Projet de développement de la ligne 7 : proposition d'aménagements complémentaires.

Configuration des stations entre Saint Sever et les Bruyères : état des lieux.

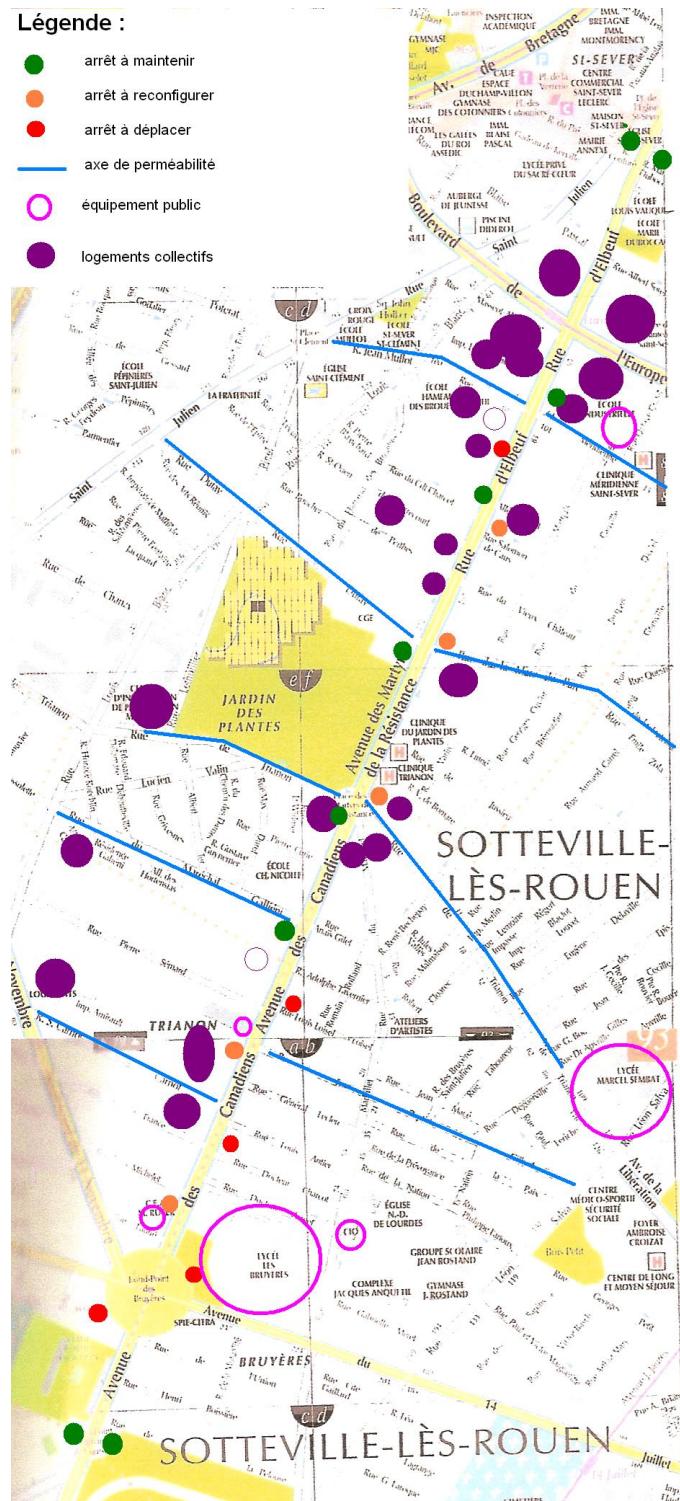
Dans ce secteur densément urbanisé, la principale insuffisance actuelle résulte du mauvais positionnement de certains arrêts, et de dissymétries excessives entre les sens opposés. L'insuffisante proximité des stations nuit ainsi à l'attractivité du réseau.

NS : beaucoup trop excentré au sud : aucun arrêt autour de l'Europe.

SN : bien placé (zone dense)
mais quai bas et pas d'abri

NS : bien placé, abri, mais quai bas

SN : bien placé, mais à reconfigurer
(file stationnement), pas d'abri

NS : bien placé, abri, mais quai bas

SN : bien placé, équipé d'un abri,
mais sur file de stationnement.

NS : bien placé, abri, mais quai bas

SN : bien placé, équipé d'un abri,
mais configuré en engravure.

NS : bien placé, pas d'abri, quai bas

SN : équipé d'un abri, mais mal situé
(trop loin de la rue Galliéni)

NS : bien situé, mais sans abri,
et configuré en engravure.

SN : équipé d'un abri, mais mal situé
(trop loin de la rue JB Gilbert)

NS : bien situé, mais en engravure.

Dans les deux sens :

- ☒ localisation peu attractive
- ☒ forme en courbe, donc hors normes
